**CITTÀ DI FOLIGNO**  
AREA URBANISTICA ED EDILIZIA

# PRG '97

## **VARIANTE**

**RETTIFICA ERRORI MATERIALI E AGGIORNAMENTO PER  
RECEPIRE OPERE PUBBLICHE**

RETTIFICA ERRORE

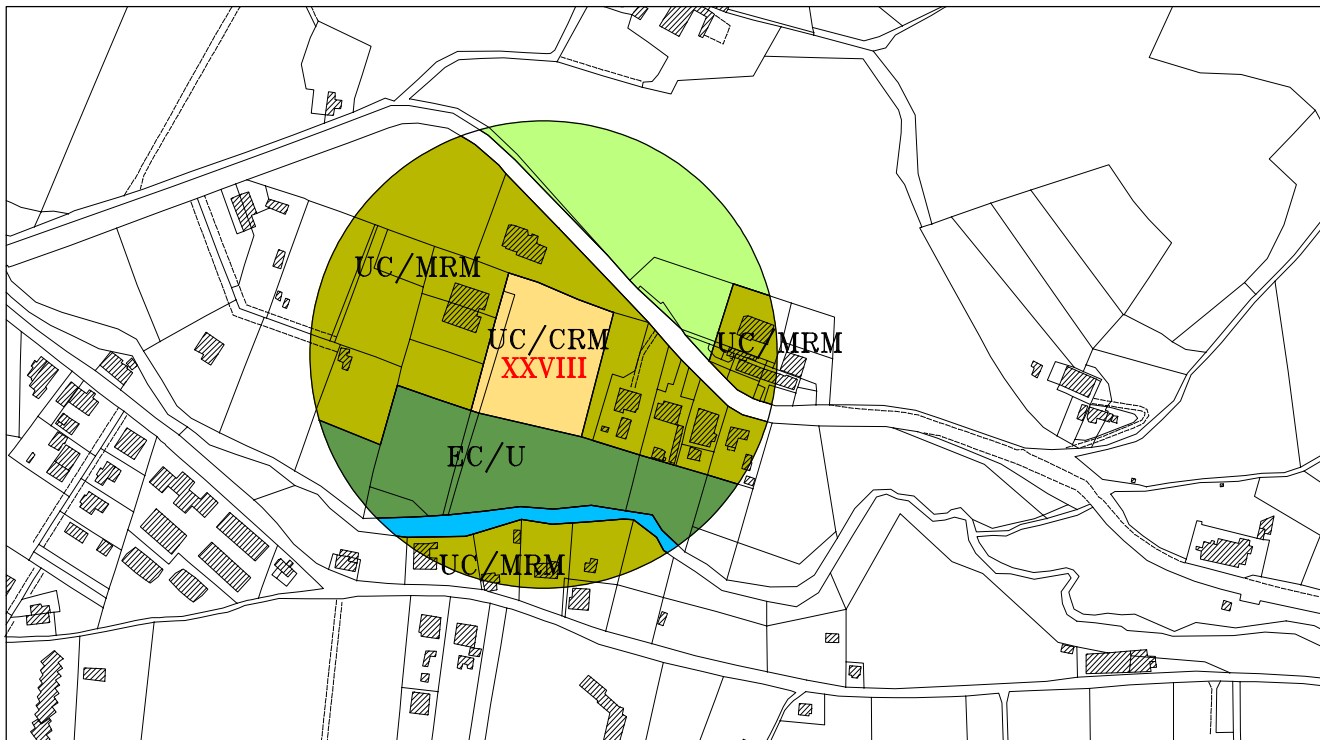
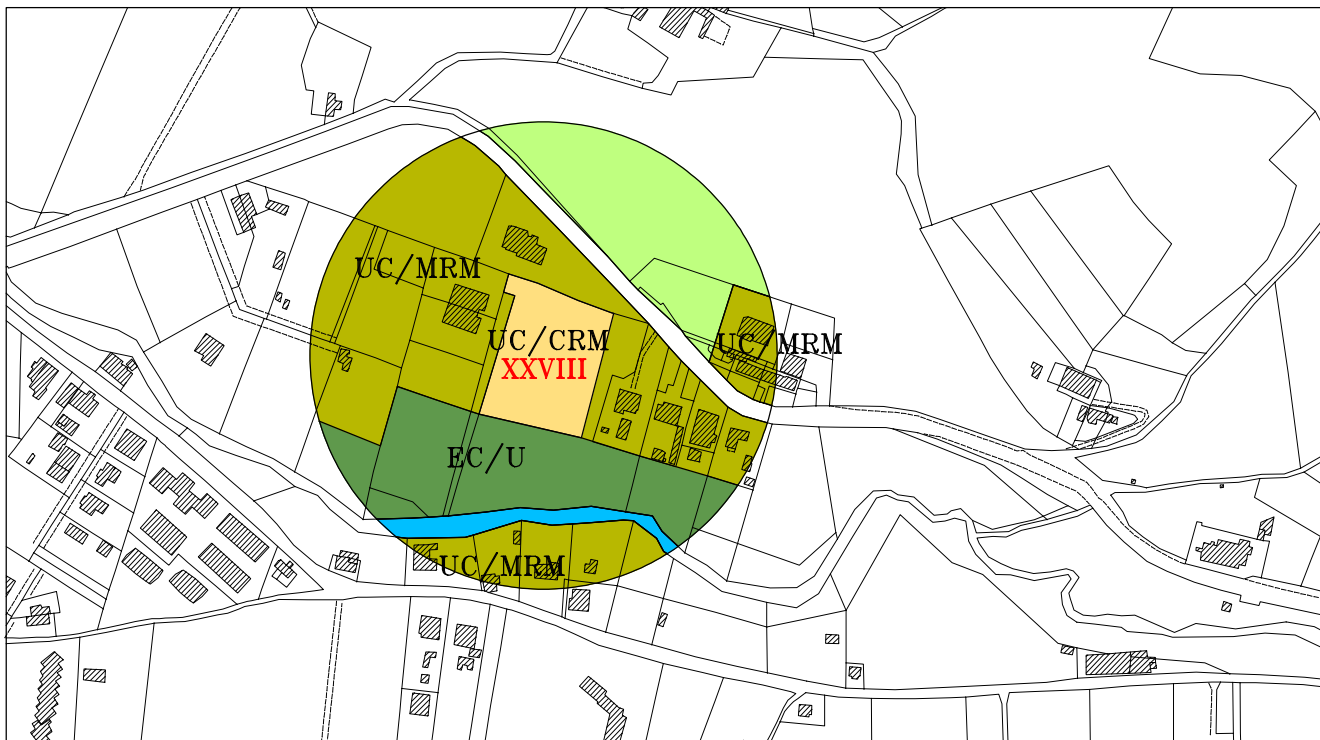
Il perimetro del comparto UC/CRM nell'Elaborato P3 non coincide con quanto previsto nell'Elaborato P5. L'articolo 5, co. 3, delle NTA dispone che in caso di discordanza tra le cartografie prevale quella a scala maggiore. All'area stralciata si propone di attribuire la classificazione UC/MRM come quelle adiacenti.
